Dossier : Projet de centrale photovoltaïque de la rivière des Galets sur la commune du Port

**Avis délibéré de la Mission Régionale d'Autorité environnementale
de La Réunion
sur le projet de centrale photovoltaïque de la rivière des galets
sur la commune du Port**

n°MRAe
2020APREU12

Zone concernée par la mesure compensatoire de restauration écologique des abords du site - Étude d'impact (p238)

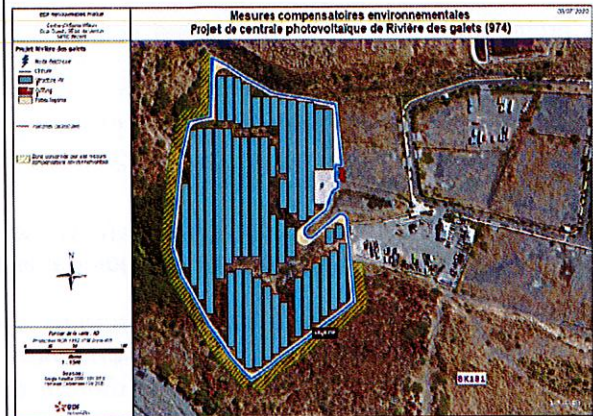
Enfin le porteur de projet met en place une mesure compensatoire de restauration écologique aux abords du site supplémentaire à la reconstitution de la trame arbustive endémique précitée : 550 plants ou bosquets de tailles différentes (jusqu'à 2 mètres pour certains arbres et 1 mètre pour des arbustes) seront implantés sur une bande 10 mètres à l'ouest et au sud du site.

- ***L'Ae recommande de :***
 - ***clarifier l'articulation de la mesure de reconstitution d'une trame arbustive sur le pourtour du site et la mesure compensatoire de restauration écologique aux abords du site ;***
 - ***justifier les effets de ces aménagements en faveur du maintien des fonctionnalités écologiques le long de la rivière des Galets.***
